Aviso urgente de seguridad de campo

Asunto: Sustitución del cierre de la cinta Q-link de Liko® Multirall™ 200

Identificador FSCA: MOD1322

Tipo de medida: Modificación del dispositivo

Acoplamiento correcto e incorrecto del cierre de la cinta Q-link de Multirall 200 al gancho de transporte de raíles S65

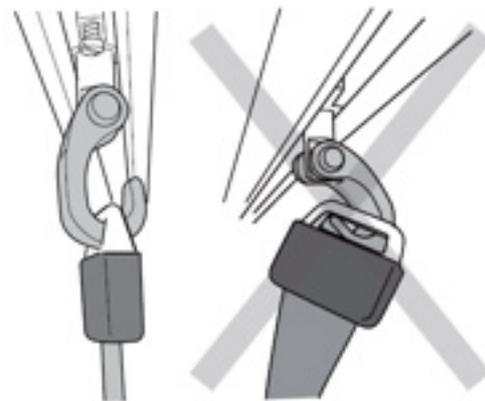
Hillrom sigue recibiendo quejas de incidentes en los que el usuario no ha acoplado correctamente el cierre de la cinta Q-link Multirall al gancho de transporte de raíles S65 (ilustraciones a continuación). Esto puede provocar que la grúa Multirall se separe del sistema de raíles, lo que podría causar la caída tanto del motor de elevación como del paciente. Se envió una notificación de aviso, con el refuerzo de las instrucciones de uso, a todos los clientes de Multirall 200 en 2017 (MOD1267) y, desde entonces, Hillrom ha recibido quejas adicionales de incidentes graves debido a este error de uso.

Hillrom sustituirá el Q-link de las grúas Multirall por Q-link II para mejorar la facilidad de uso y mitigar los riesgos potenciales para el paciente o el cuidador.

Diseño del cierre de la cinta Q-link 2

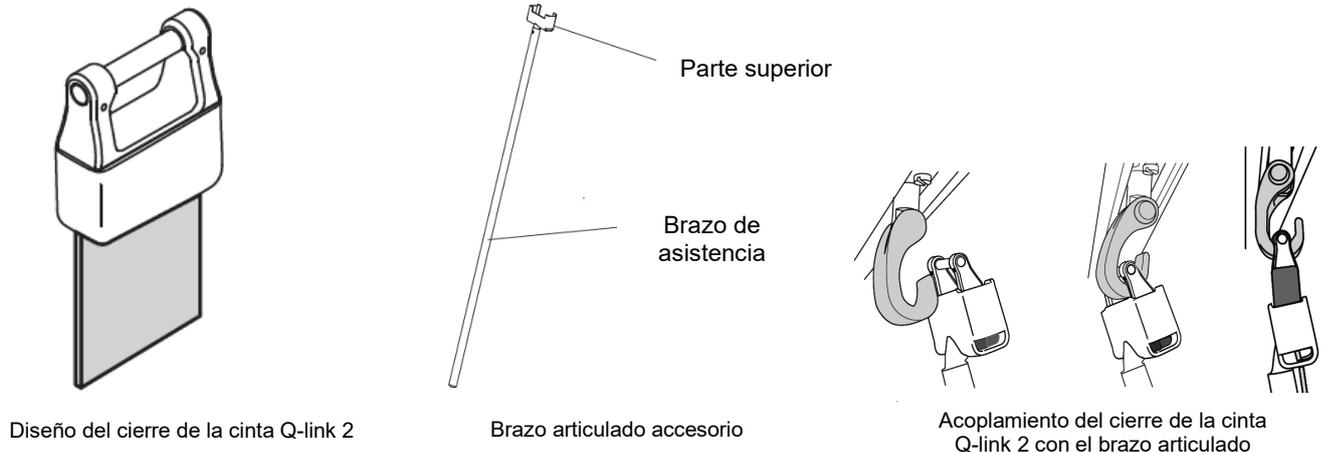
El cierre de la cinta Q-link II (ilustración a continuación) se incluyó en la grúa de techo Multirall para resolver problemas de facilidad de uso con la colocación del cierre de la

cinta Q-link en el gancho de transporte S65, especialmente al colocar el cierre de la cinta Q-link desde el suelo con el brazo articulado accesorio (ilustración a continuación). Q-link II tiene una abertura más grande que permite una mejor visibilidad cuando se acopla el gancho y la función de giro del cierre de la cinta Q-link II facilita su colocación en el gancho de transporte de raíles S65.

Cinturón de extensión, ajustable.
(3136226, 3136227, 3136228 y 3136229)

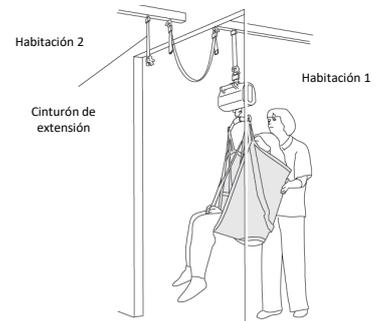
Las instalaciones Multirail de **categoría B** se combinan con un **cinturón de extensión** (ilustraciones a continuación)

Una vez que haya identificado las unidades afectadas por esta acción correctiva de campo y haya enviado el formulario de respuesta, Hillrom o un distribuidor oficial de Hillrom se pondrá en contacto con usted para programar la sustitución de los accesorios Q-link 1, R2R y los cinturones de extensión si están presentes en las instalaciones.
